文件编号:		3米落地架支架总图			文件名称	刘光锋		设计
订单号:		MV系列		项目名称	产品型号	审核		工艺
						批准		
共 6 张 第 1 张		版本:A0		数量: 1		日期: 2018. 01. 17		深圳市光祥科技股份有限公司
视角

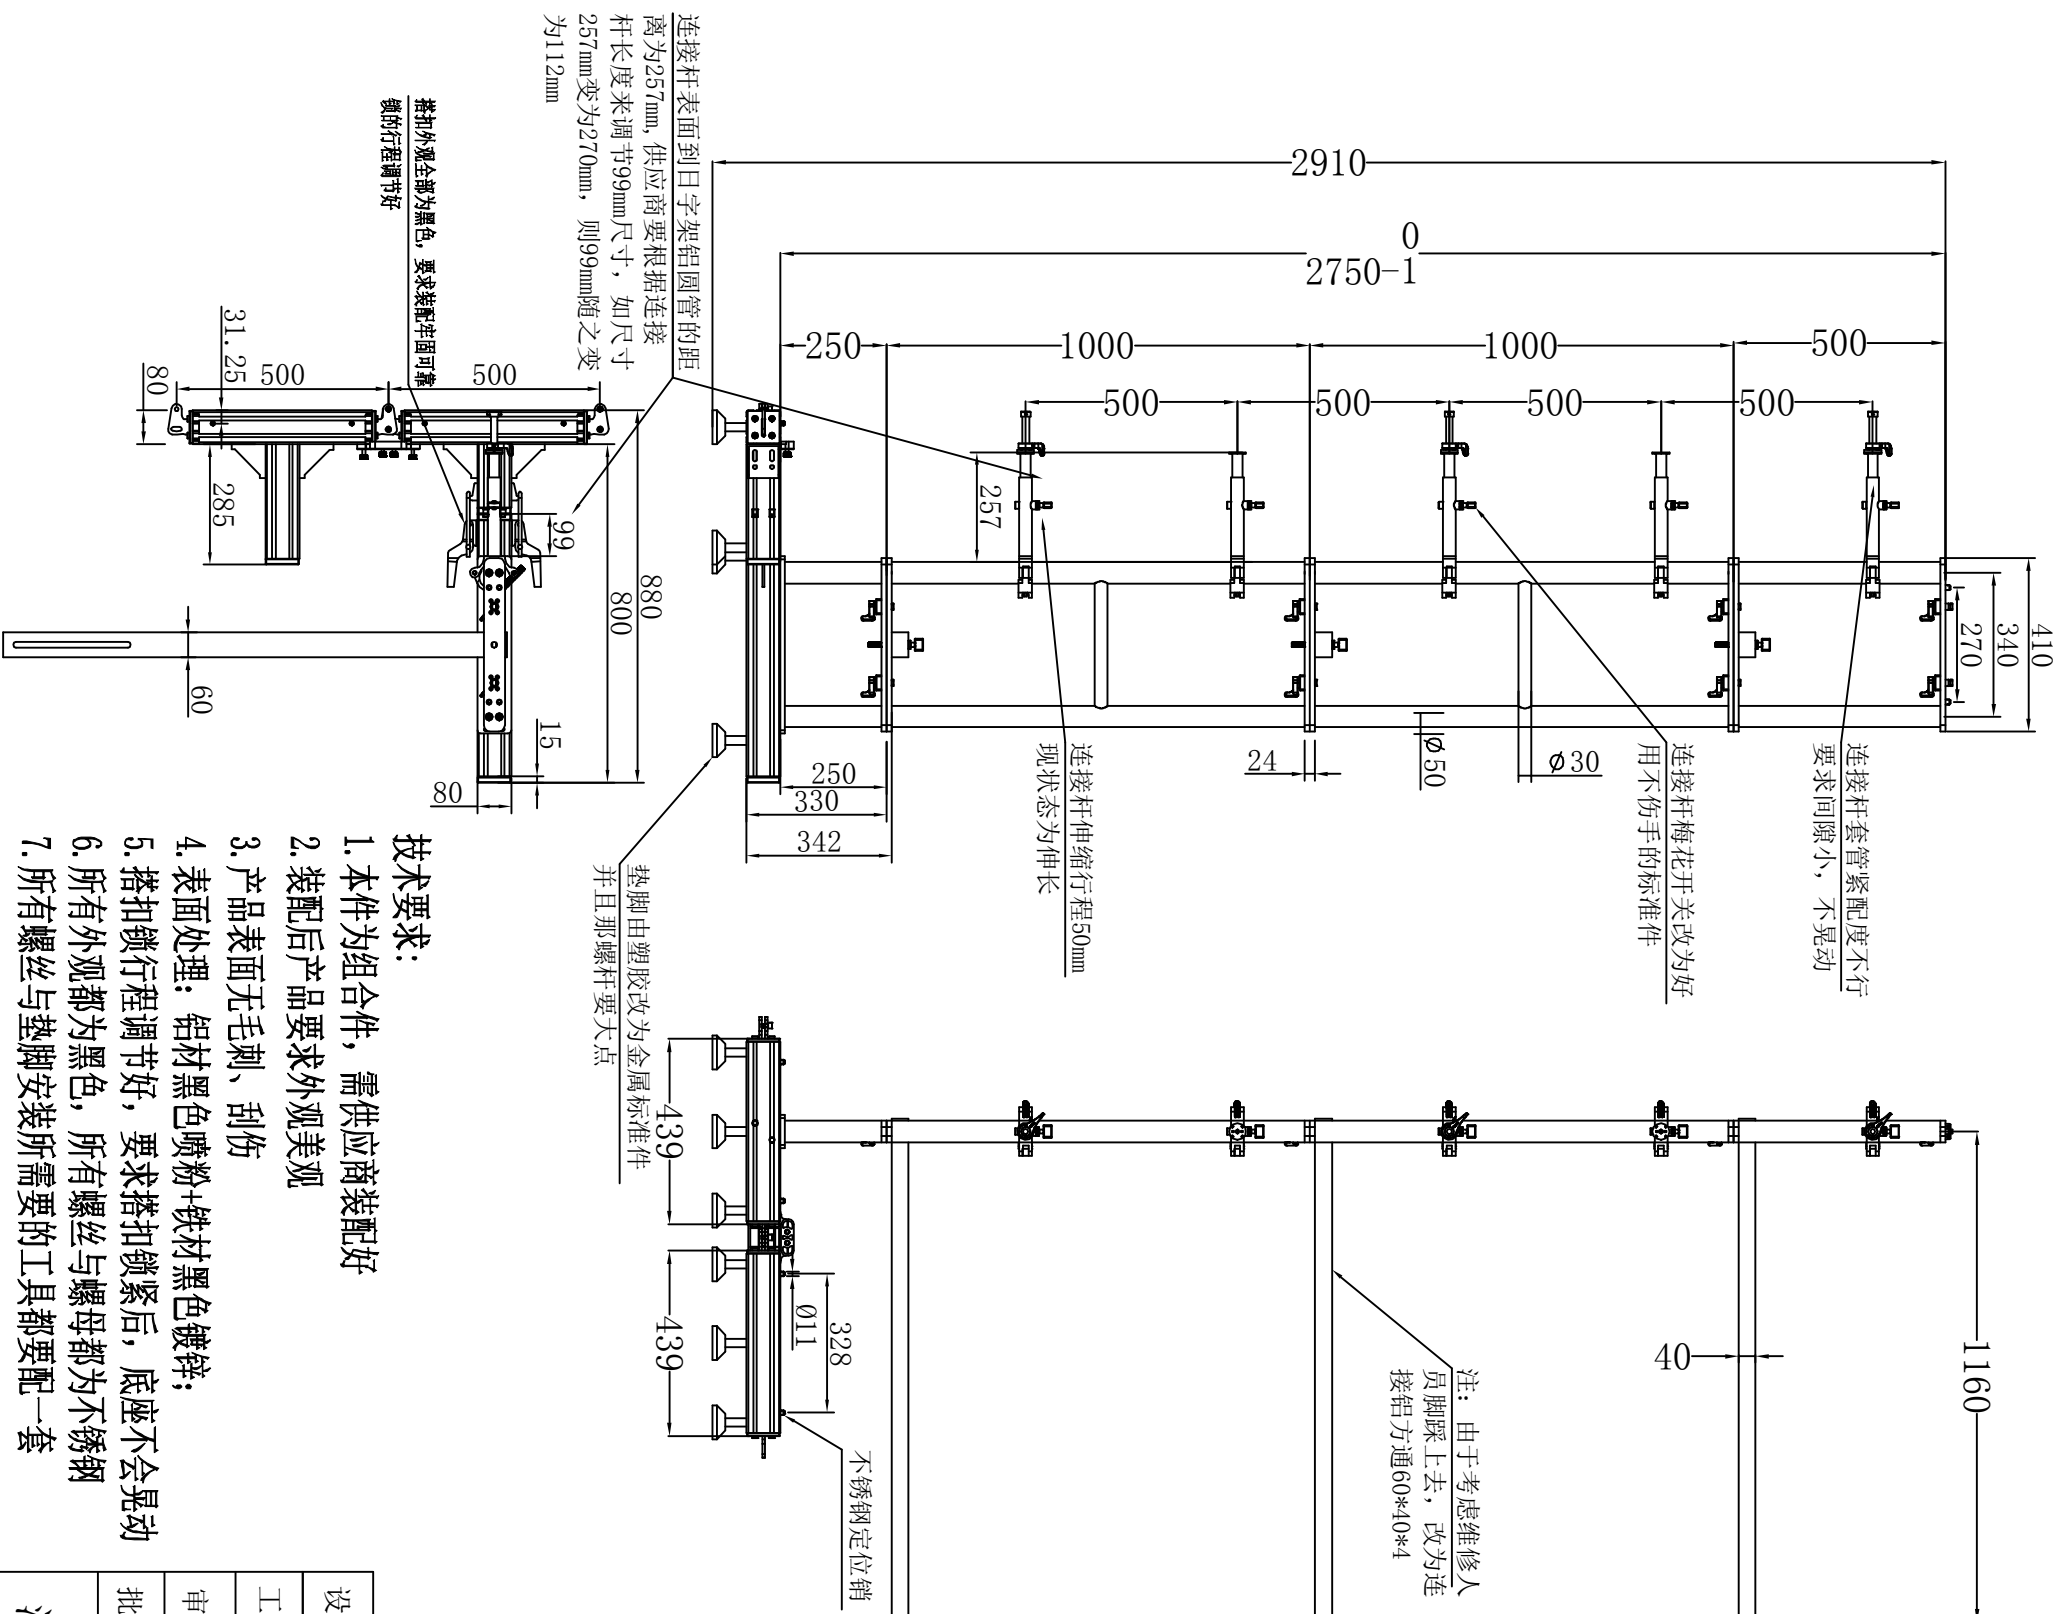
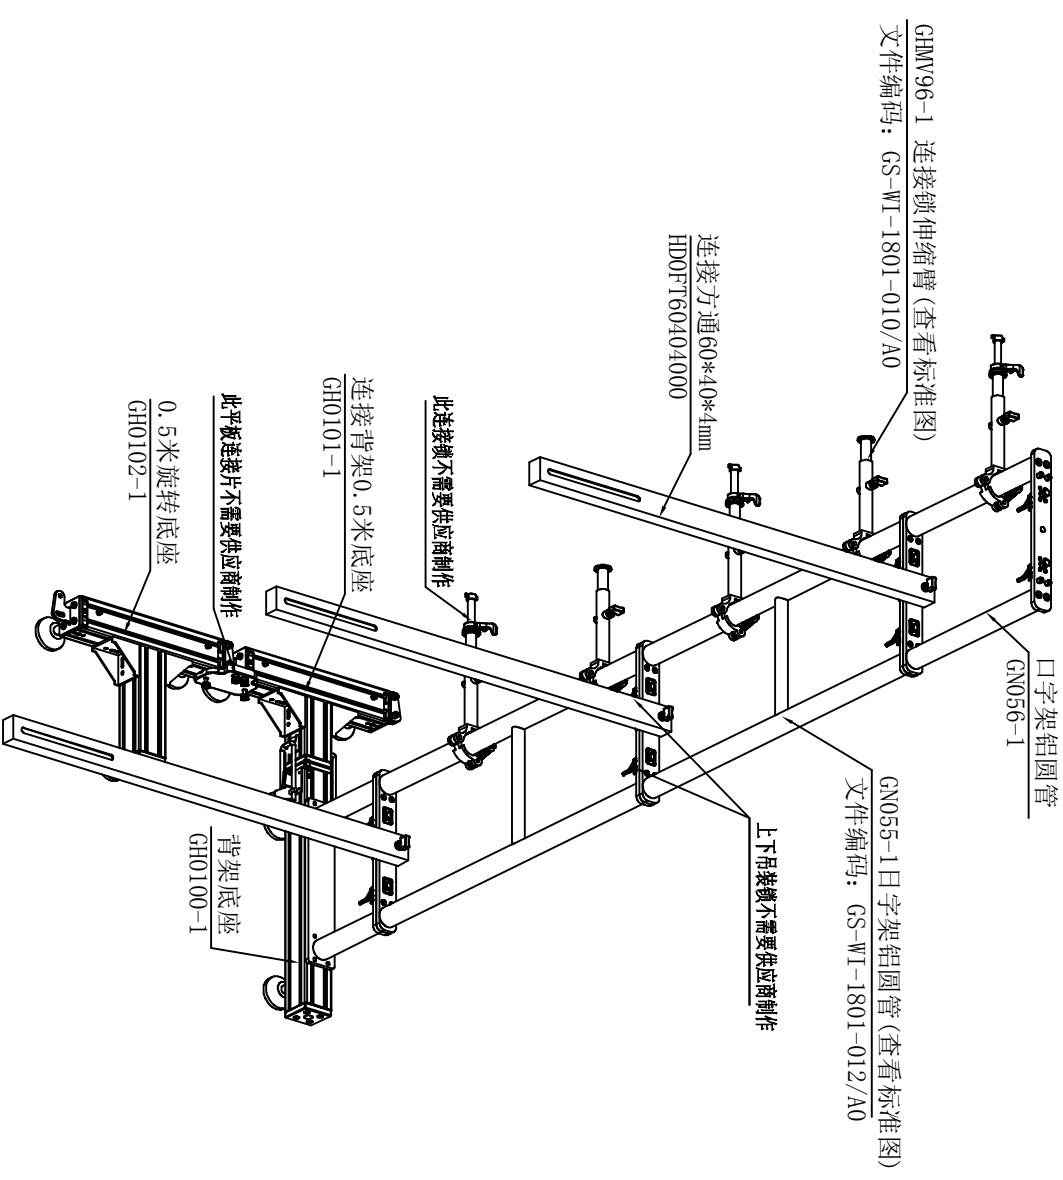
RevNo(修改版本号)	Date(修改日期)	Revision note(修改内容)	Signature(签名)	Check(审核)
	20180117	1、底座增加定位销与平板连接片安装螺纹孔 2、连接钢板改为连接方通 3、连接锁伸缩臂表面到日字架铝圆管进行调节 4、增加丝印标识与编码 5、青架底座垫脚往外调节使落地架宽大幅增加强度
